**MARIJAMPOLĖS SAVIVALDYBĖS ADMINISTRACIJA**

DĖL PIRKIMO SĄLYGŲ PAAIŠKINIMO

Marijampolės savivaldybės administracija (toliau – Perkančioji organizacija) atviro konkurso būdu vykdo **Marijampolės miesto Tyliosios gatvės ir Mikalinės gatvės atkarpos, Skaisčiūnų kaimo Skaisčiūnų gatvės atkarpos ir Mikalinės gatvės bei Mikalinės kaimo Mikalinės gatvės rekonstravimo, įrengiant dviračių ir pėsčiųjų takus** darbų supaprastintą pirkimą (toliau – Pirkimas). Skelbimas apie Pirkimą 2025 m. vasario 13 d. paskelbtas internetinėje svetainėje <http://www.marijampole.lt> ir Centrinėje viešųjų pirkimų informacinėje sistemoje <https://viesiejipirkimai.lt> (toliau – CVP IS), Pirkimo ID.1198639.

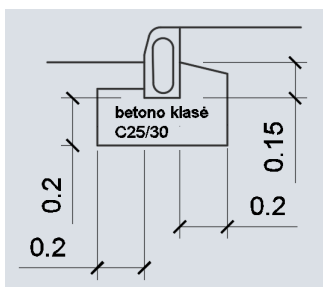
2. Klausimas: „Ant kokios markės betoninio pagrindo numatyta bordiūrinių latakų įrengimas ir kokia betono norma. Prašome pateikti detalę.“ (kalba netaisyta).

2. Atsakymas: Pateikiame detalę:
